CAMPINGPLATZ SEESHaupt

M 1:500

München den 22.9.1980

Entwurf zur Neugestaltung
Gemeinde Seeshaupt
Entwurfstassung

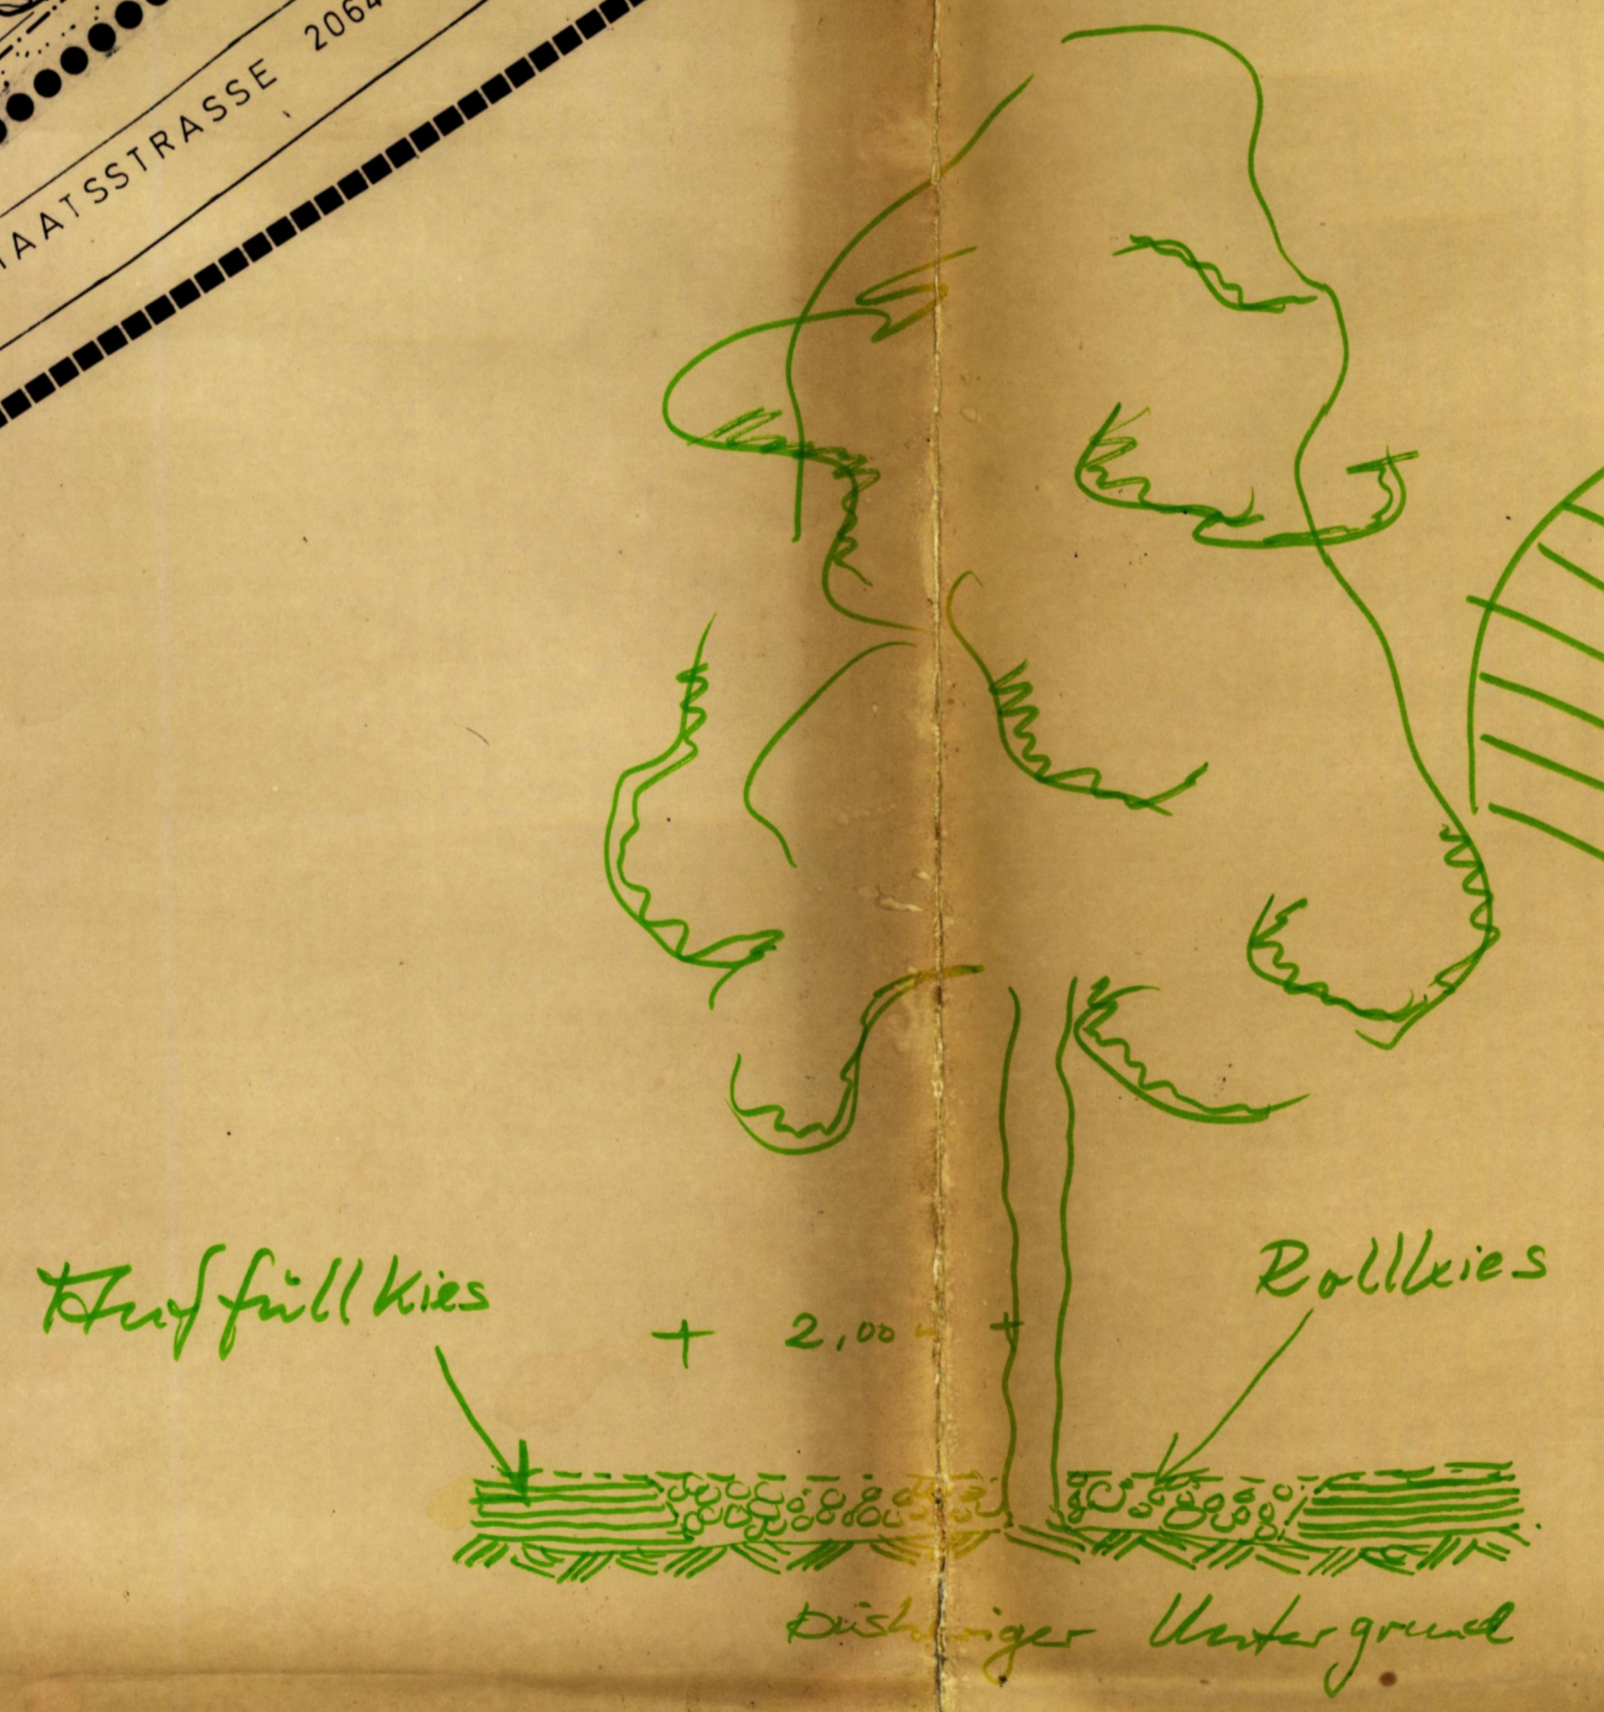
Im Bereich der engeren Wurzelzone um Bäume - Radius 2m - nur Rollkies auffüllen

Nichtig!

Baum braucht Belüftung und Oberflächenwasser

Festgesetzte Höhenangaben
der Kiesauffüllung
= 20 cm unter roten Strich an Pföden u. Fässer

= 80 cm unter Höhenmarkie an Fässer
